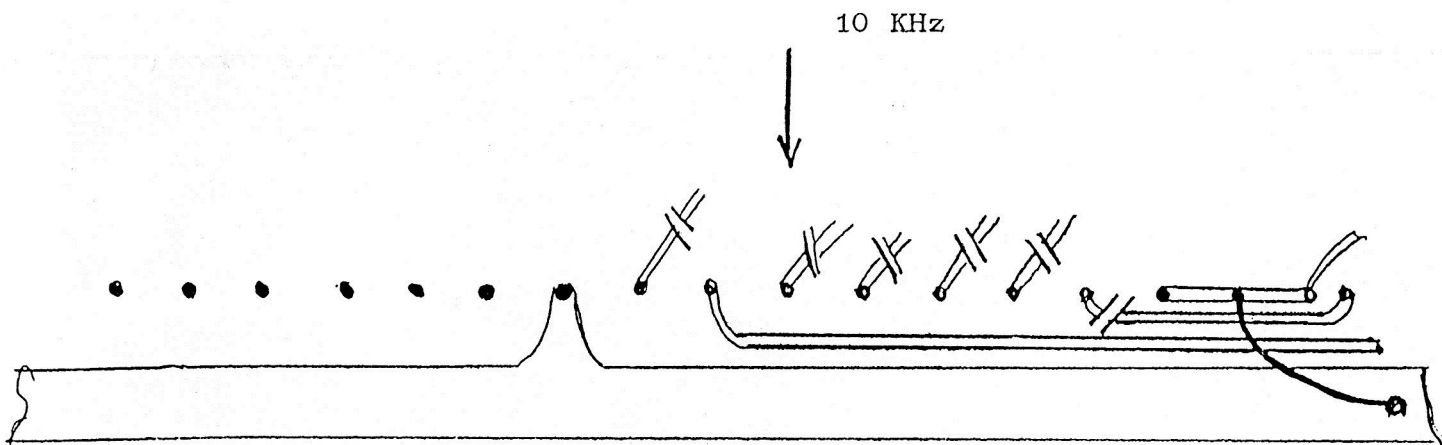
/ COUPER LES PISTES ET METTRE UN STRAP SUIVANT LE SCHEMA CI-DESSOUS :
